第6回検討会

- 第5回で議論した技術要件の今後の対応
- 個別技術要件についての議論

2021年6月30日

電力広域的運営推進機関

➤ 個別技術要件： 発電設備早期再並列(発電設備所内単独運転)（についての御意見（まとめ）

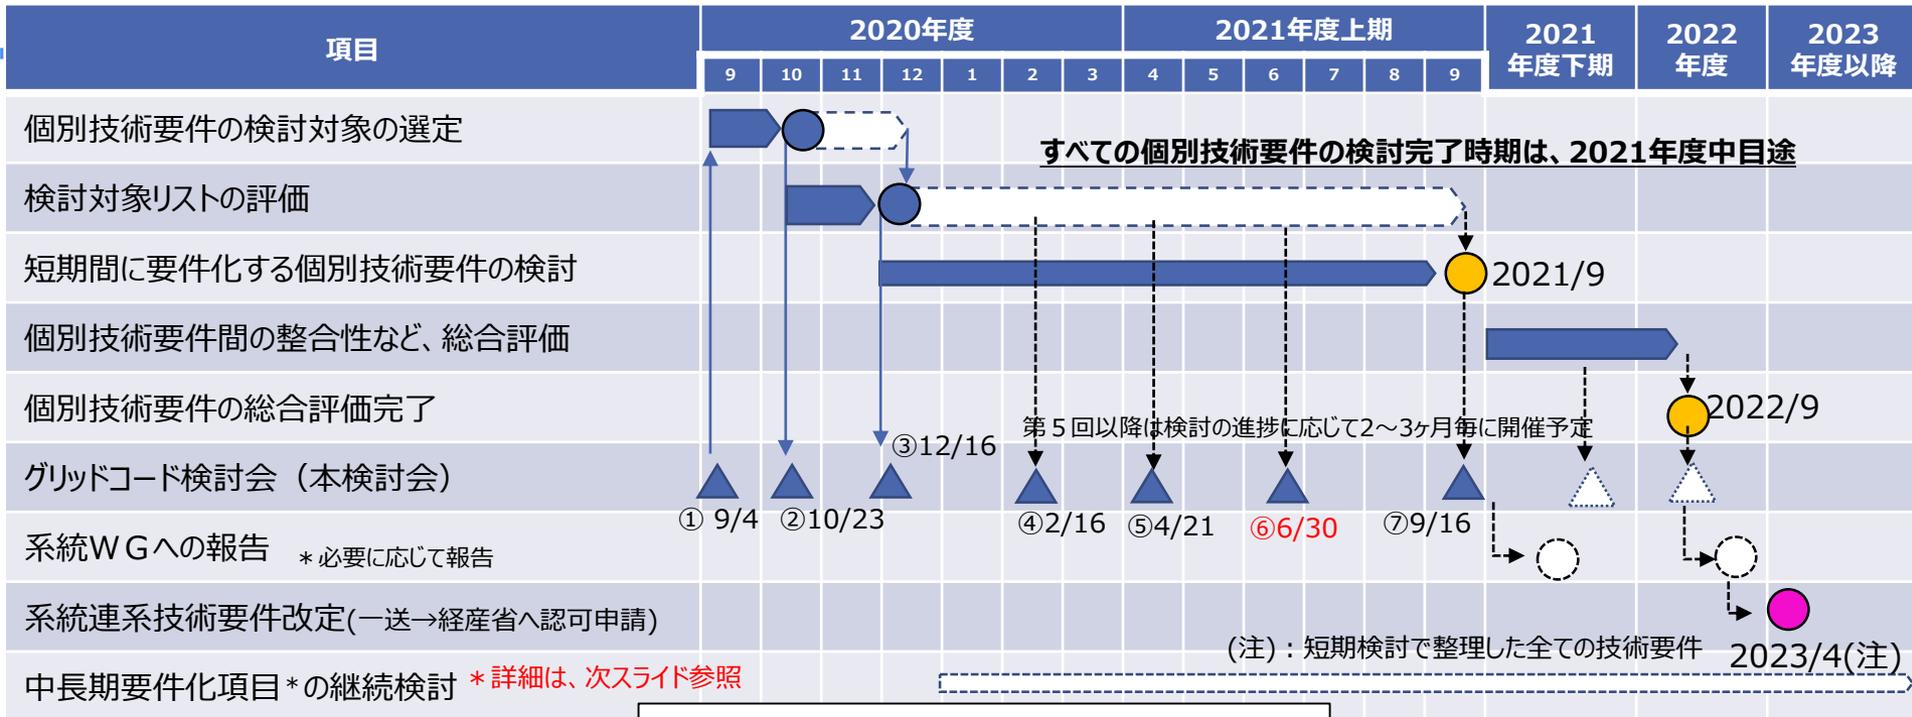
- 40万kWはどのような基準で設定したのか。（岩船委員）
- 系統連系技術要件改定案記載に「エリアの個別事情を考慮して別に定める場合がある」とあるが、これは一送側の個別事情ということで、例えば30万kWや50万kWとかにするのか。また海外のグリッドコードはどのようになっているか。（田中委員）
- 40万kWはこれまでの実績から決まったということで、この規模のGTCCの適用であれば大きな負担ではない。一方で、40万kWでは広域停電にならないので、停電単価や蓄電池単価は誤解を生む可能性があるため、あくまで試算であり参考程度という理解でよいか。（火原協）
